改善箇所説明図

不具合発生箇所

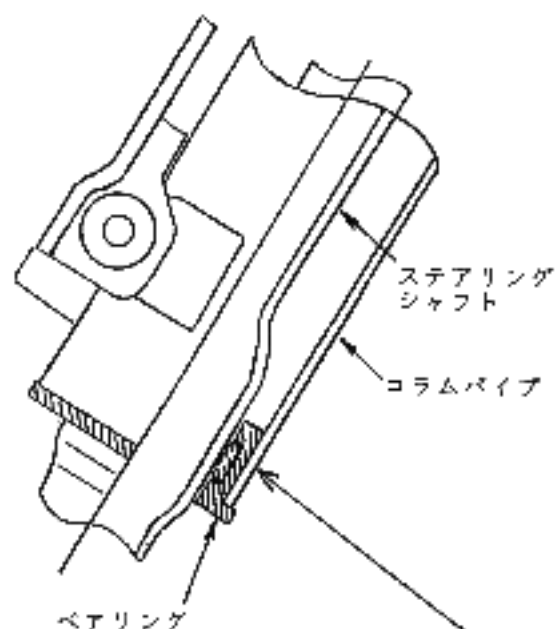
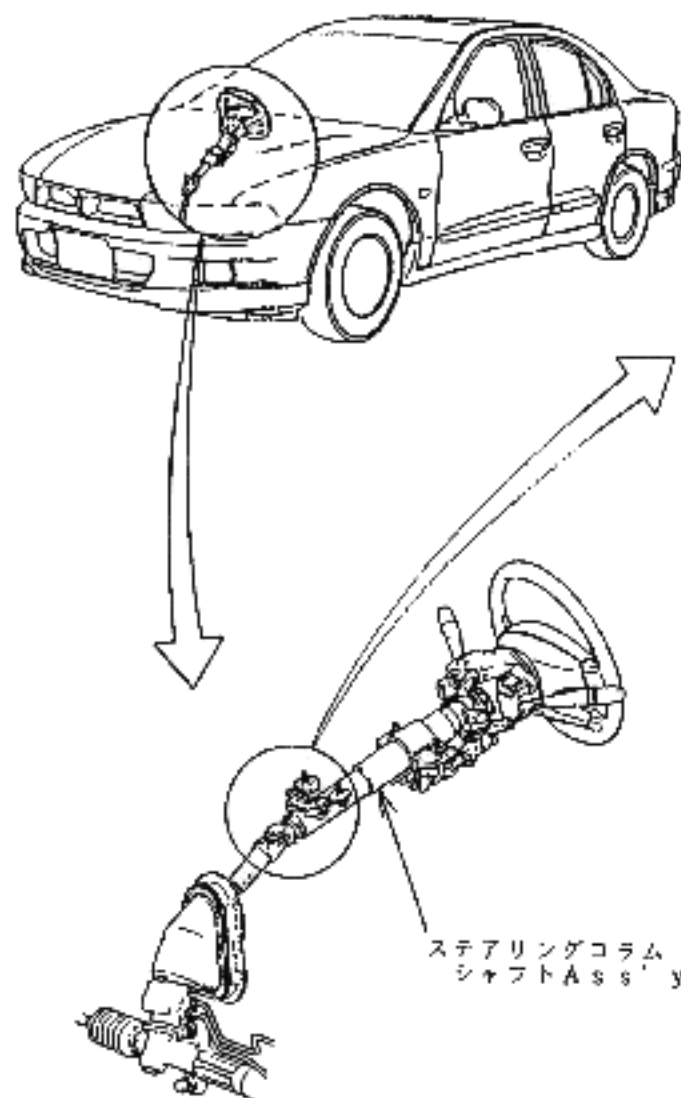
かじ取り装置のステアリングコラムに
下部ベアリングの支持パイプ部に
工不良のものがあ、このままの
状態で高温下で使用を続けると、
ベアリングとコラムパイプ間の接
力が低下し、最悪の場合、当該
ベアリングが抜け出し、ハンドル
にガタつき及び干渉音が発生する。

全車両、当該ベアリングを固定す
るクランプを追加装着する。当該ベ
アリングが抜け出ているものは、修
復し、クランプを追加装着する。

改善の内容

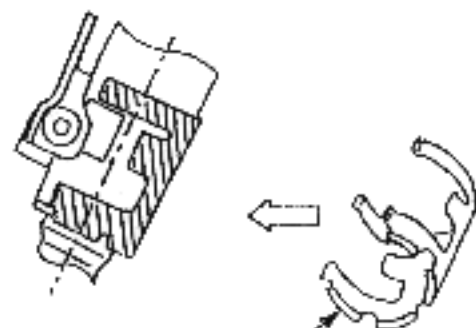
改善前

改善後
